DAC1242-1.5、DAC1242用DAIを128fsモードに変更するための改造点 2010.10.2

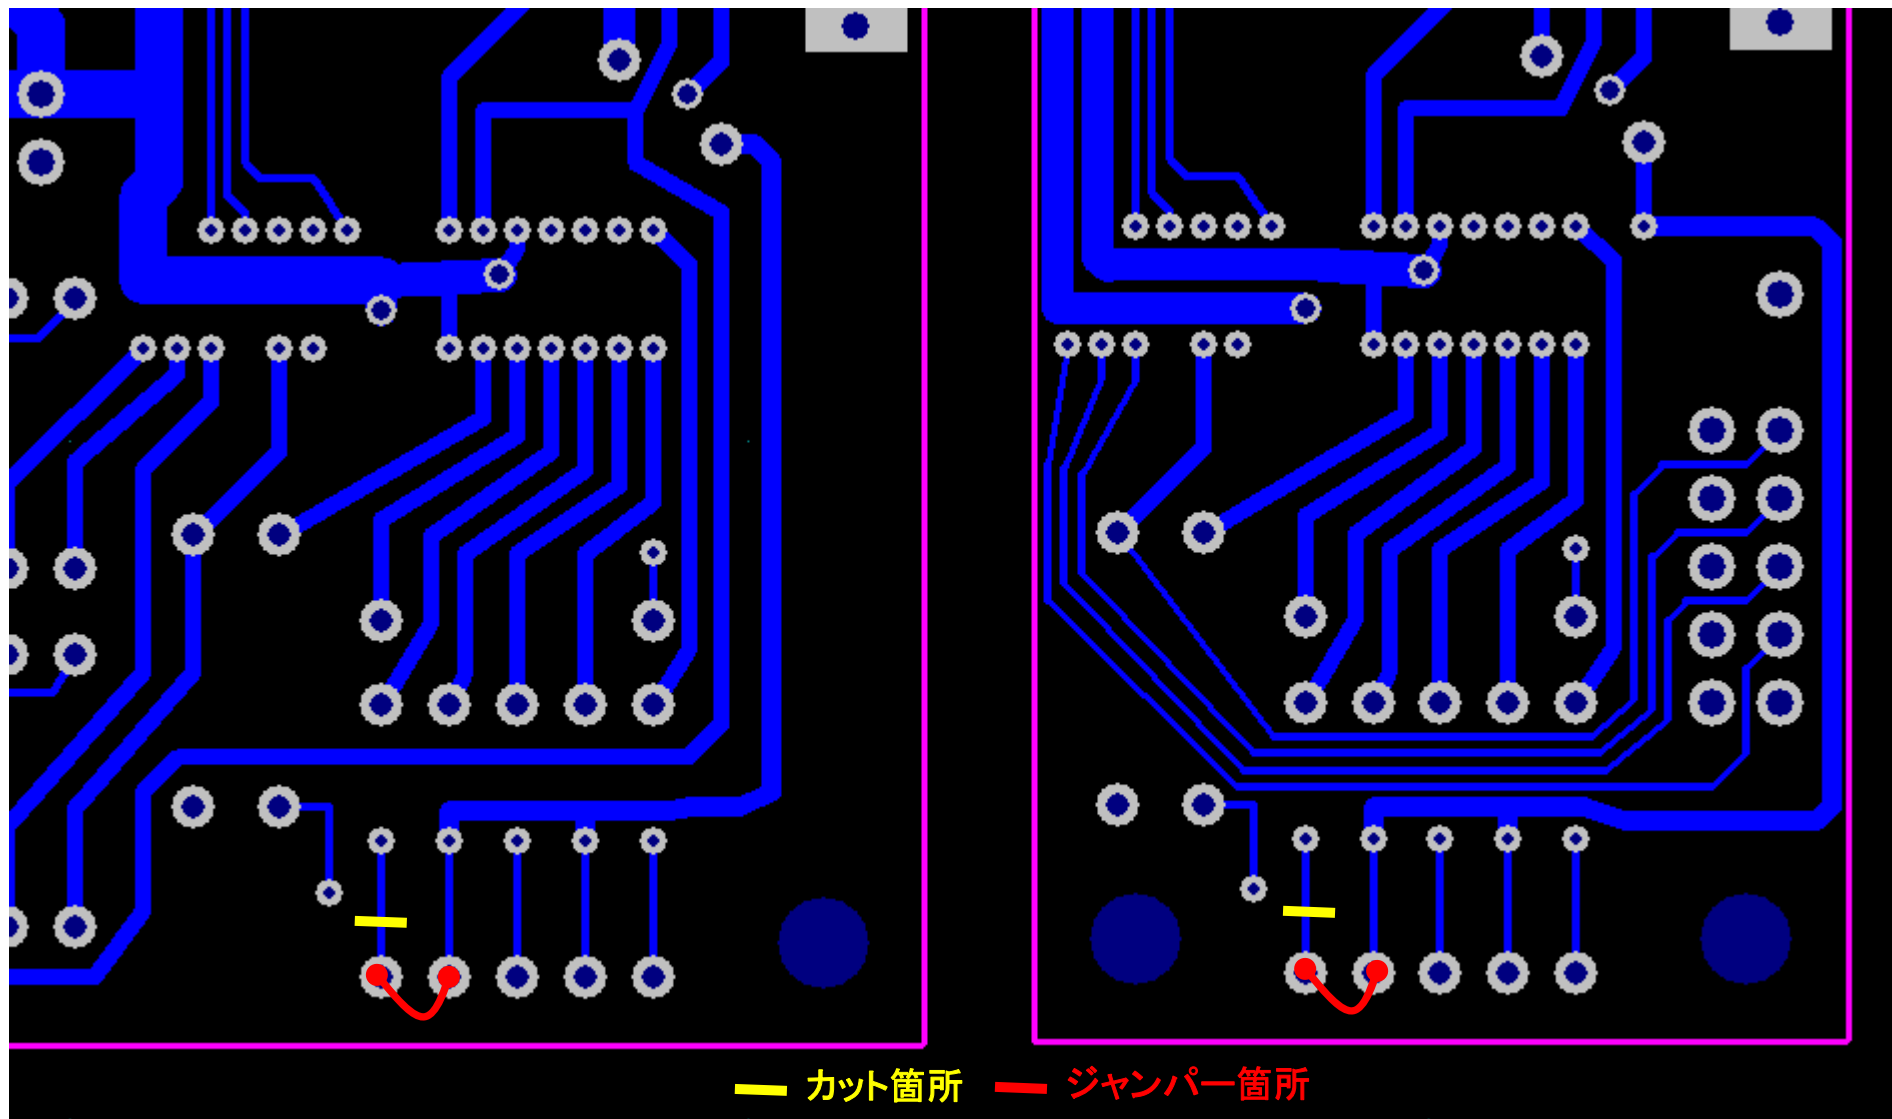
FN1242Aを176kHz以上で安定して動かすためにはシステムクロックは128あるいは192fsが必要です。現状のCS8416の設定は256fsに設定しています。下図に128fsへの改造点を記しますので参考にしてください(動作は未確認です)。

DAC1242-1.5の場合

DAC1242用DAIの場合
